全国重点实验室工程建设项目部多联式空调系统采购项目澄清公告

项目名称：全国重点实验室工程建设项目部多联式空调系统采购项目

招标编号：24AT51034904497

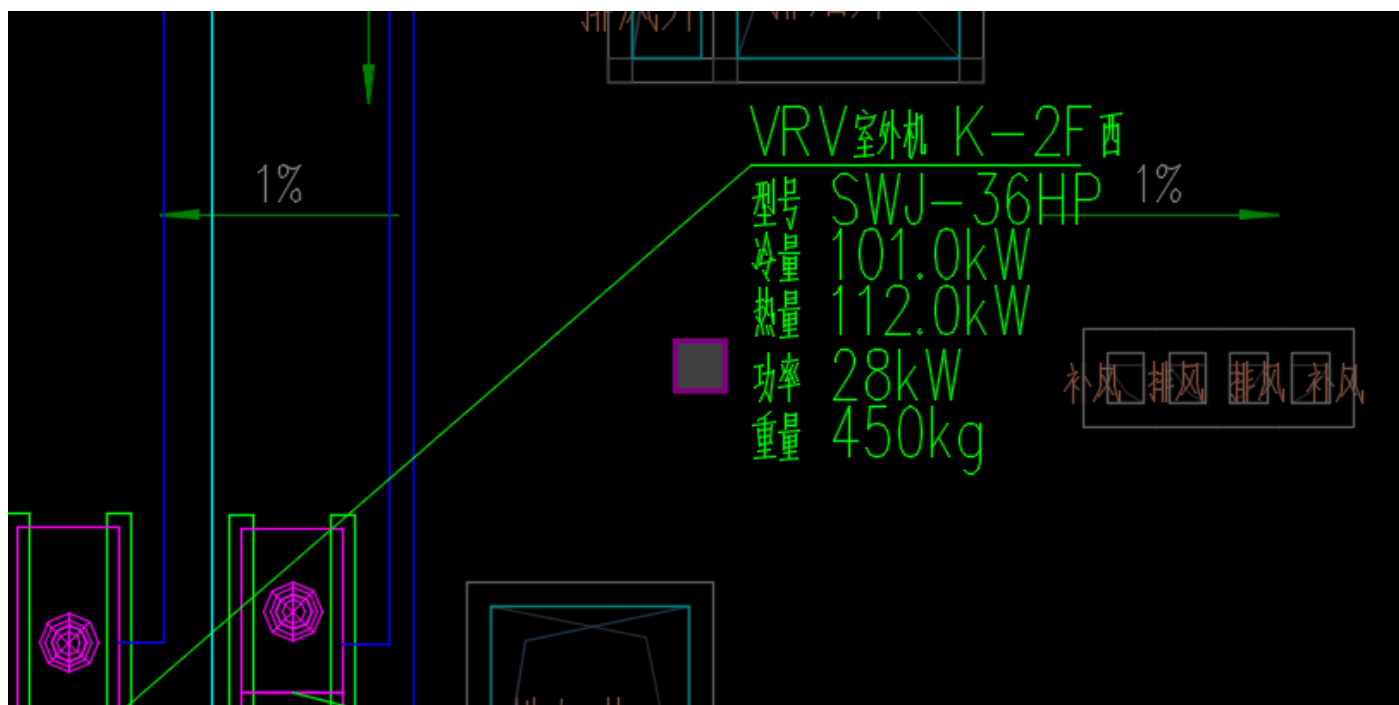
65. 科研楼：（1）科研楼VRV室外机，制冷量：169.5KW；共11套。分别位于2F屋面K-3F；机房层K-4~5F、K-7~8F、K-10~14F、K-16F；设备技术参数表只有9台。请核实。（2）卫生间室内机平面图纸未见，请予以明确。

如以上问题属实请修改技术参数表中设备数量。

答：（1）经复核，数量改为11套（2）见科研楼修改单暖修01。
